BOLETÍN AMBIENTAL - AUTOS VERTIMIENTOS CRQ
MAYO DE 2022

SUBDIRECCIÓN DE REGULACIÓN Y CONTROL AMBIENTAL
AUTO DE TRÁMITE PERMISO DE VERTIMIENTO
SRCA-ATV-475-16-05-2022

"CONCEPTO TÉCNICO PARA TRÁMITE DE PERMISOS DE VERTIMIENTOS - CTPV-045 - 2022

**"CONCEPTO TÉCNICO DE NEGACION PARA TRÁMITE DE PERMISOS DE
VERTIMIENTOS – CTPV - 325 – 2022**

Imagen 1. Diagrama del sistema de tratamiento de aguas residuales domésticas.

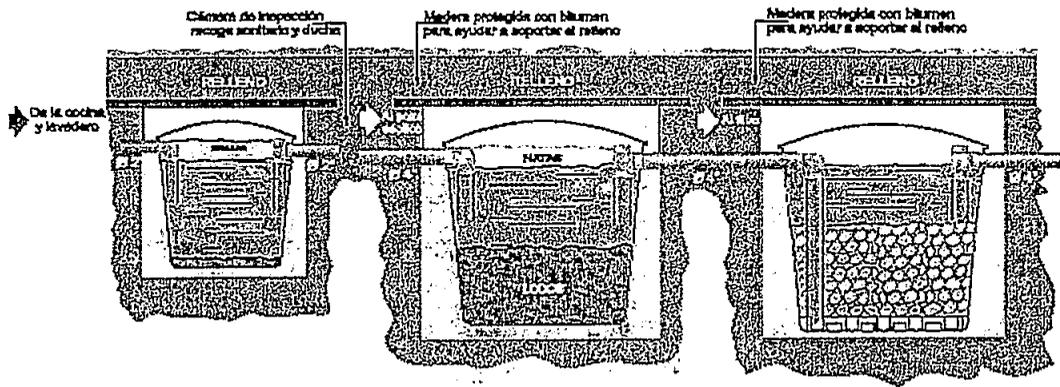
Las aguas residuales domésticas (ARD), que se generan en el predio se conducen a dos (2) Sistema de Tratamiento de Aguas Residuales Domésticas (STARD) en prefabricado convencional, compuesto por: trampa de grasas de 105 litros, tanque séptico de 500Lts y filtro anaeróbico de 500Lts de capacidad, que garantiza el tratamiento de las aguas residuales generadas hasta por máximo 3 contribuyentes. Y trampa de grasas de 105 litros, tanque séptico de 100Lts y filtro anaeróbico de 100Lts de capacidad que garantiza el tratamiento de las aguas residuales generadas hasta por máximo 6 contribuyentes para un total de capacidad en contribuyentes de 9 El diseño de cada una de las unidades que componen los sistemas, y sus especificaciones están contenidos en las memorias de cálculo y el manual de instalación de los sistemas.

Disposición final del efluente: Como disposición final de las aguas residuales domésticas tratadas se opta por la infiltración al suelo mediante campo de infiltración diseñado según contribución de **6 y 3** personas. Dadas las características del terreno se obtiene una infiltración de 1 min/pulg para una clase de suelo franco arcillosa de absorción rápida, Dadas las características del terreno, se diseñan dos campos de infiltración con 29.4m². De área efectiva. La misma esta contempladas en las coordenadas Lat: 4° 33' 12.2" N Long: -75° 39' 53.3" W para una latitud de 1653 m.s.n.m.

Imagen 1. Localización del predio.

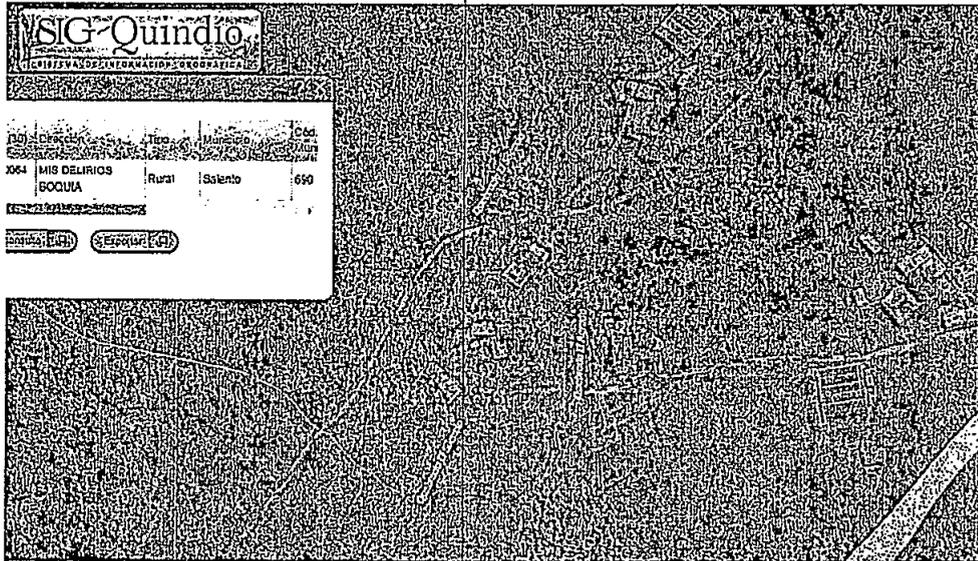
Según lo observado en el SIG Quindío se evidencia que el predio se encuentra dentro del polígono de Distrito Regional de Manejo Integrado de la Cuenca Alta del Rio Quindío (DRMI), Sin embargo, hay cursos de agua superficial que cruzan el predio Por lo que se debe tener en cuenta lo estipulado en el artículo 2.2.1.1.18.2. **Protección y conservación de los bosques.** Del Decreto 1076 de 2015, en el cual se establece que la protección de los bosques, los propietarios de predios están obligados a:

También se evidencia que el predio se encuentra ubicado en aproximadamente un 96% en suelos con capacidad de uso clase 6 y en un 4% en suelos con capacidad de uso clase 7.

Imagen 1. Localización del predio Tomado del SIG Quindío.

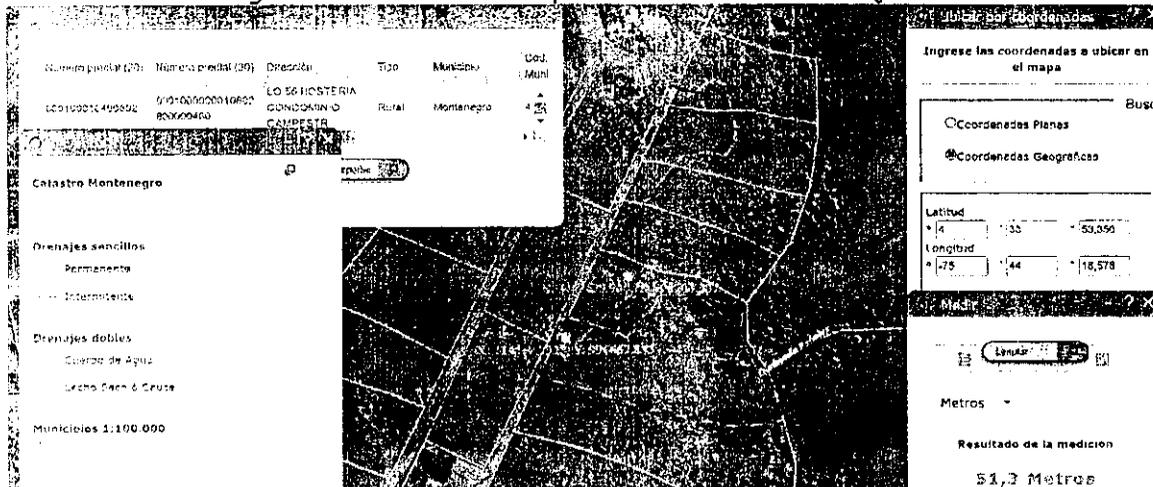
Según lo observado en el SIG Quindío se evidencia que el predio se encuentra fuera de áreas y ecosistemas estratégicos, y se observan drenajes sencillos cerca del predio. Haciendo uso de la herramienta de medición del SIG Quindío y tomando como punto de partida las coordenadas del vertimiento referenciadas en el acta de visita, se establece una distancia de 51,3 m hasta el presunto origen del drenaje sencillo más cercano, por lo que se debe tener en cuenta lo estipulado en el artículo 2.2.1.1.18.2 del Decreto 1076 de 2015, en el cual se establece una franja de protección para nacimientos de 100 metros a la redonda y para fuentes hídricas sean permanentes o no, de 30 metros, esto a cada lado y paralelo a las líneas de mareas máximas establecidas en los últimos 50 años.

Imagen 2. Capacidad de usos de suelo Tomado del SIG Quindío.

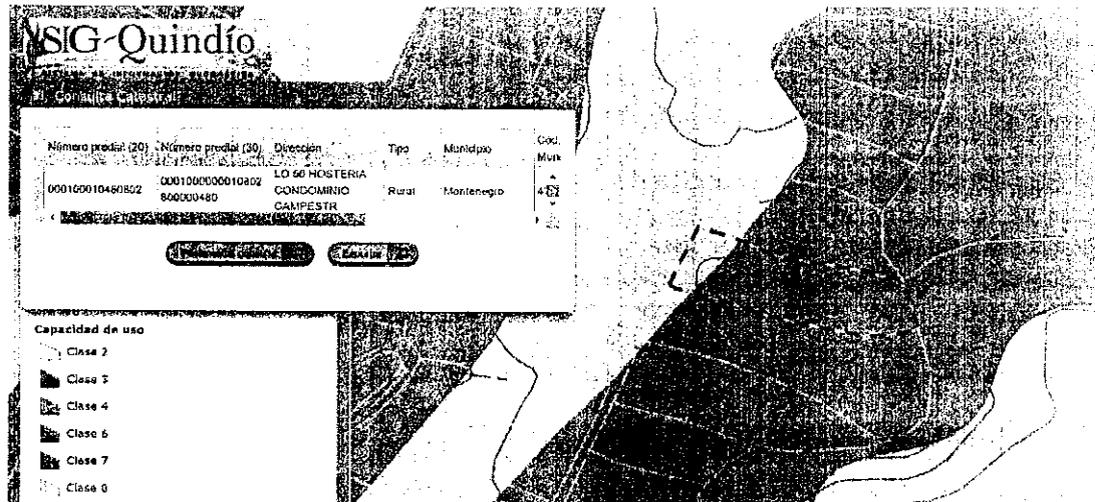
El predio se ubica sobre suelos agrológicos clases 2 y 6.
